Correção de Produto

Urgente – Necessário Agir Imediatamente

21 de março de 2019

Problemas do Alinity ci-series solucionados no software versão 2.6.0

Figura 1. Etiqueta de identificação do Sensor de Nível de Solução a Granel

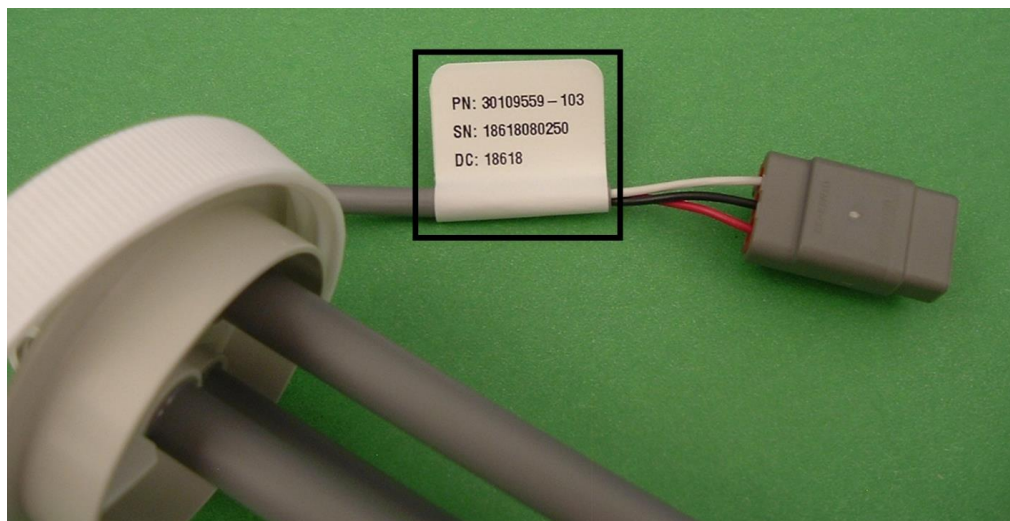
- Se a peça estiver na caixa, o número de lista (04S68-01 ou 04S68-02) estará impresso no rótulo.
- Se a peça tiver sido retirada da caixa ou instalada no Alinity ci-series, o número de peça estará impresso em uma etiqueta na conexão elétrica da peça. Veja a Figura 1 e a Tabela 1 abaixo.

Número de Lista (LN)	Número de Peça (PN)	Instruções
04S68-01	30109559-102	Retire e substitua qualquer Sensor de Nível de Solução a Granel (LN 04S68-01/PN 30109559-102) pelo LN 04S68-02/PN 30109559-103.
04S68-02	30109559-103
